WORD.WOT.272.1.2015

WYJAŚNIENIE TREŚCI SPECYFIKACJI ISTOTNYCH WARUNKÓW ZAMÓWIENIA

Na podstawie art. 38 ust 2 ustawy z dnia 29 stycznia 2004 r. Prawo zamówień publicznych (Dz. u. z 2013 r. poz. 907 z póź. zm.) Wojewódzki Ośrodek Ruchu Drogowego w Zamościu informuje, że w postępowaniu o udzielenie zamówienia publicznego pn. „Budowa siedziby Wojewódzkiego Ośrodka Ruchu Drogowego przy ul. Kilińskiego w Zamościu – etap III” wpłynęły zapytania do SIWZ o następującej treści:

RYS. 4.

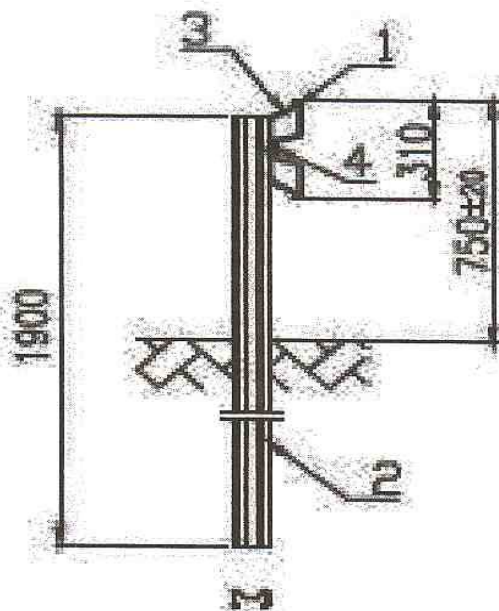
16. Prosimy o uzupełnienie Dokumentacji Projektowej o rysunek konstrukcyjny barier ochronnych przy murze oporowym – poz. 34 Przedmiaru Robót Korekta Rzędnych Placu Manewrowego.

- Ad. 99 zaporą w ogrodzeniu ma być sterowana za pomocą pilota.*
91. W przedmiarze robót korekta rzędnych placu manewrowego pozycja nr 34, „Bariery ochronne, 52m. Prosimy o podanie parametrów tj. wysokość, szerokość i z jakiego materiału ma być wykonana bariera ochronna?

Ad. 25. Rys. nr 1 i 4 – załączniki do odpowiedzi.

- Ad 38 Mur oporowy Rys. nr 2 – załączniki do odpowiedzi. Obrzeża betonowe Rys. nr 3 – załączniki do odpowiedzi. Bariera energochłonna Rys. nr 4 i 1 – załączniki do odpowiedzi. Górka manewrowa nie wchodzi w zakres robót.*

- Ad. 100 Bariera energochłonna Rys. nr 4– załączniki do odpowiedzi.*
92. Prosimy o podanie parametrów kostki betonowej (kolor, rodzaj Behaton, Holand itp.).
